TECH TIP 006

E5/TT006 v1.0
2014/12

6PK1140SF – 6PK1070+T38427

VAG 1.6 DIESEL: CAYB & CAYC + AIRCONDITIONING

FIG. 1

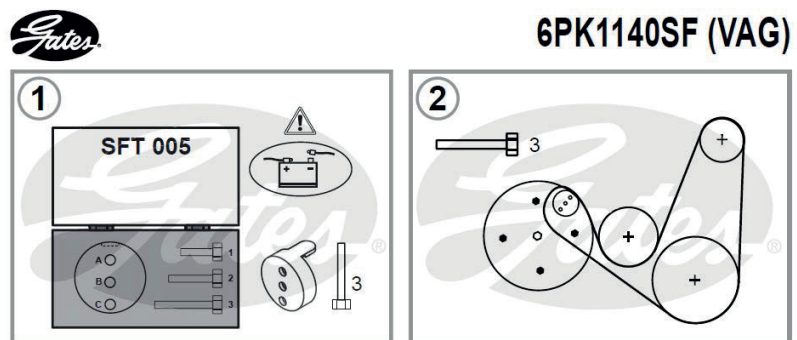
Het Gates-assortiment omvat Stretch Fit™-riemen voor oudere toepassingen die nog niet zijn aangepast. Montage-instructies en gegevens over de vereiste gereedschappen zijn op de binnenzijden van de hoezen gedrukt en zijn ook beschikbaar in de onlinecatalogus. In Fig. 1 ziet u een deel van de aanvankelijke procedure.

FIG. 2

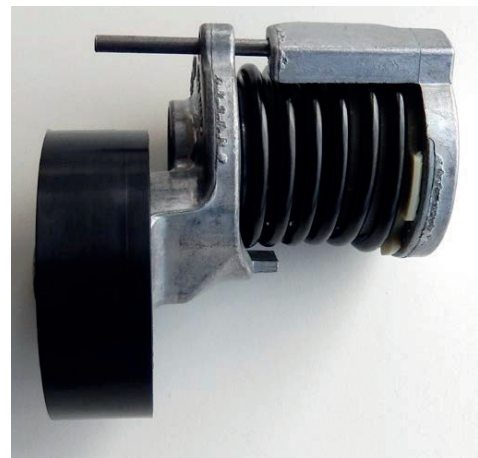
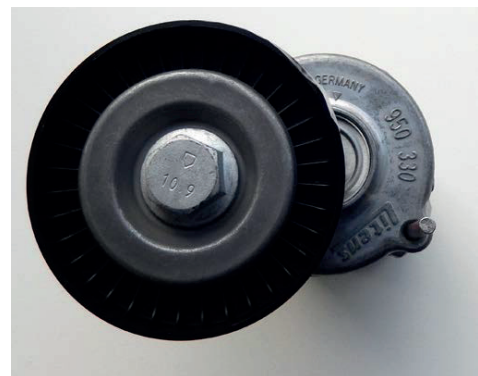
Wijzigingen in de VAG 1.6 dieselmotoren CAYB & CAYC hebben gevolgen voor modellen die uitgerust zijn met airconditioning, met ingang van oktober 2009. De eerdere elastische riemen worden vervangen door klassieke Mirco - V®-riemen.

Voor modellen vanaf oktober 2009 adviseert Gates de installatie van riem 6PK1070 samen met spanrol T38427 (Fig. 2 en 3).
